**Avis délibéré de la mission régionale d'autorité  
environnementale sur le projet de parc photovoltaïque au  
sol sur la commune de BESSON (03) présenté par la  
société Photosol**

**Avis n° 2021-ARA-AP-1113**

**Avis délibéré le 1 avril 2021**

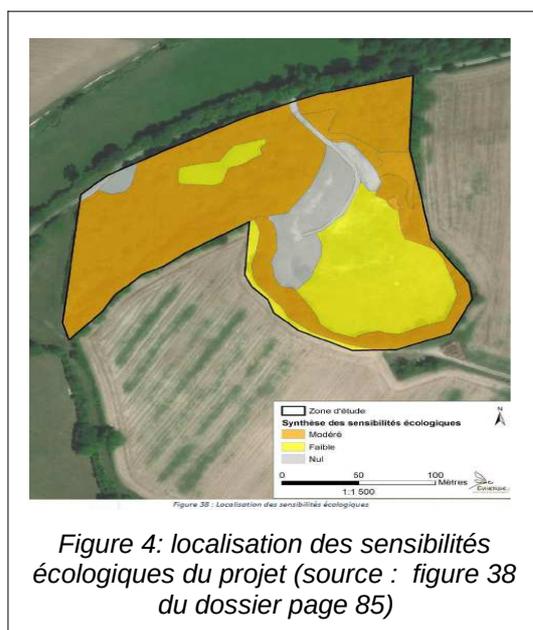
Le site se situe ainsi à l'interface de milieux riches et variés et la qualification dans le dossier des enjeux par un niveau « modéré » apparaît ne pas être suffisamment étayée.
